OGGETTO: [ID_VIP:2182] Determinazione relativa alla verifica di ottemperanza alle prescrizioni lett. A) nn. 1, 2, 3, 4, 5, 6, 7, 8, 9, 10, 11, 12 e 13 di cui al decreto di compatibilità ambientale n. 60 del 24/02/2011, relativo al progetto di adeguamento al tipo B dell'itinerario Sassari-Olbia lotto 0 ai sensi e per gli effetti dell'art. 28 del D.Lgs. 152/2006 e ss.mm.ii. e dell'art. 3, comma 1 lett. v) dell'OPCM n. 3869/2010 - proponente Soc. Anas p.A.

**OGGETTO: trasmissione parere n. 1177 CTVA del 1 marzo 2013. Verifica di
ottemperanza, n. 386 CTVA, S.S. Olbia Sassari - nuova strada tipo B
- lotto 0 proponente, Regione Autonoma della Sardegna.**

Progetto	Verifica di Ottemperanza S.S. Olbia Sassari - nuova strada tipo B - lotto 0
Proponente	Regione Autonoma della Sardegna

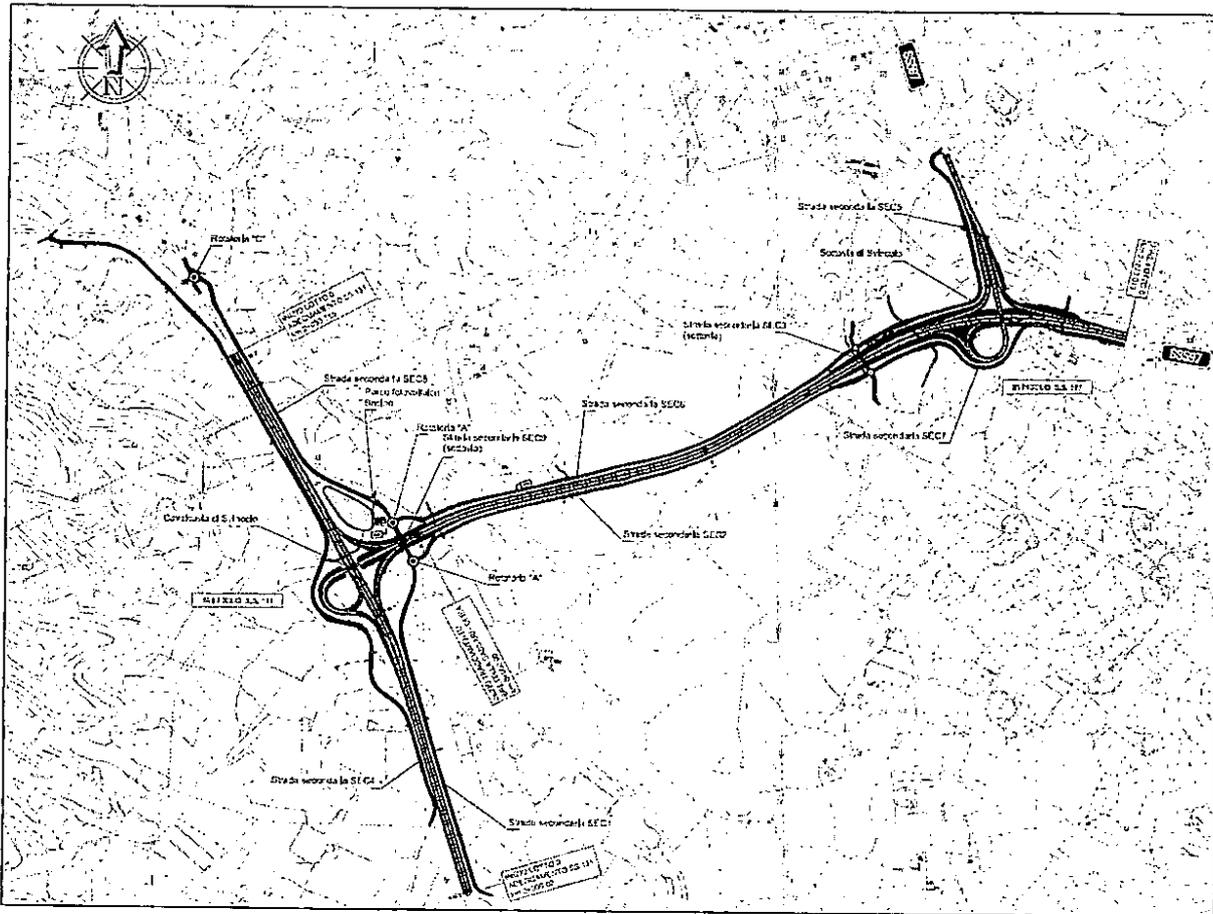
- Lo svincolo n. 2 – bretella di Olbia - sull'attuale SS597 e relative complanari, la cui precedente progettazione interferiva con gli ambiti archeologici PX2 e PX3, come indicato dalla Soprintendenza, e con la linea aerea TERNA n. 112 e relativi tralicci;
- La localizzazione e la destinazione d'uso della viabilità secondaria del Lotto 0.

In merito allo svincolo n.2 la soluzione progettuale adottata comporta il mantenimento dell' originario svincolo "a trombetta", con una riprofilatura dell'asse principale che permette di minimizzare l'impronta a terra delle rampe; in merito all'interferenza con la linea aerea, si è scelto di realizzare un sottovia, modalità che riduce le limitazioni operative conseguenti alla presenza della linea stessa.

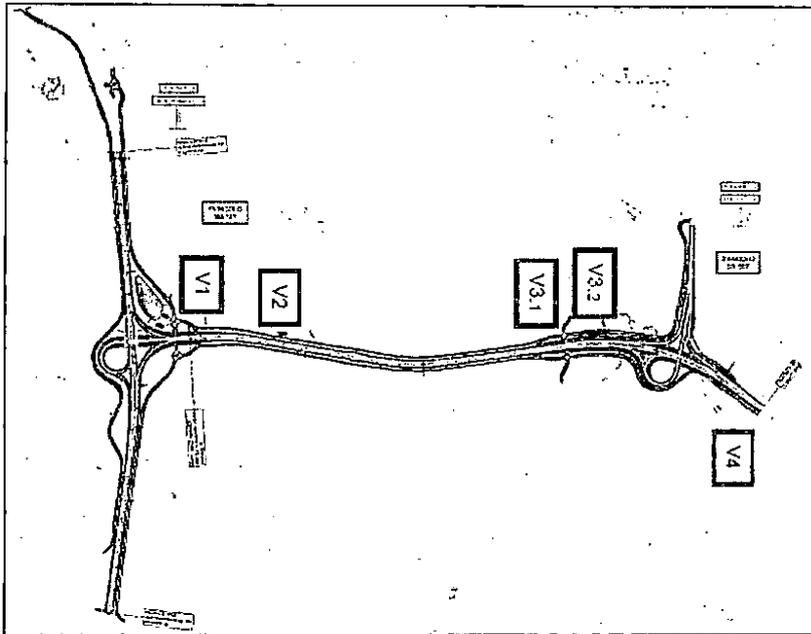
CONSIDERATO che nel progetto sono previste n.° 4 vasche di prima pioggia, distribuite come nella figura seguente;

VALUTATO che gli accorgimenti logistici scelti dal Proponente al fine di prevenire un potenziale inquinamento del suolo e delle acque sotterranee sono adeguati, in quanto prevedono l'introduzione di un sistema chiuso per lo smaltimento delle acque di piattaforma, vasche di prima pioggia in PE e collettori in PEAD al fine di far fronte ad eventuali sversamenti accidentali;

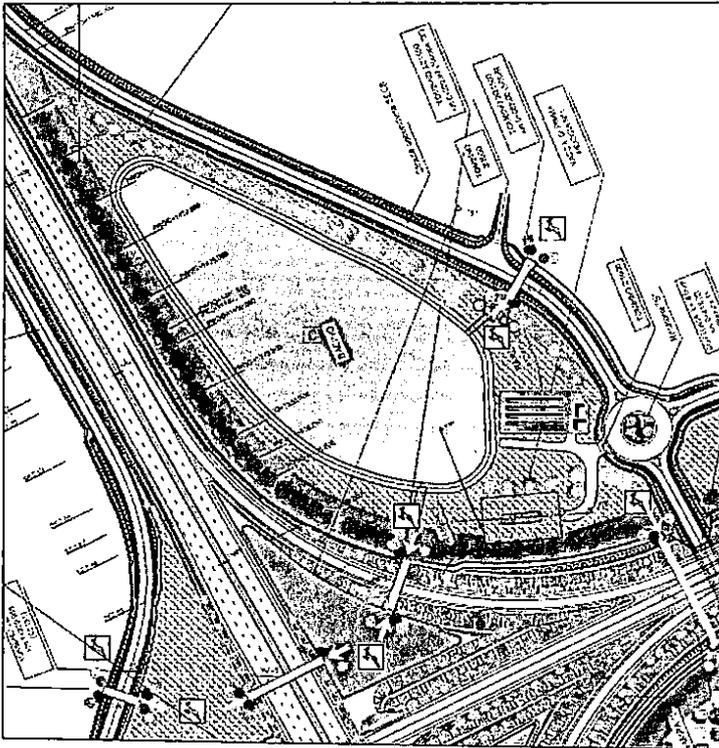
PRESO ATTO che il Proponente nel documento "Relazione di verifica di ottemperanza", DPCA03E10200T00EG00GENRE03C, dichiara che è stato previsto all'interno del progetto un impianto di sub-irrigazione del tipo ad ali bagnate interamente interrato, che prevede un sistema di automazione temporale dell'apertura dei settori irrigui;

PRESO ATTO che il Proponente per far fronte al fabbisogno idrico necessario all'irrigazione delle scarpate ha stabilito di realizzare un bacino di raccolta dell'acqua (piovana, di scarpata, e di quella di piattaforma già trattata dalle vasche di prima pioggia) nell'area interclusa dello svincolo SS 131 in collegamento con la vasca di prima pioggia V1, in cui "...l'acqua in uscita dall'impianto di disoleazione sarà convogliata all'interno del bacino per un'ulteriore trattamento di finissaggio tramite fitodepurazione...";
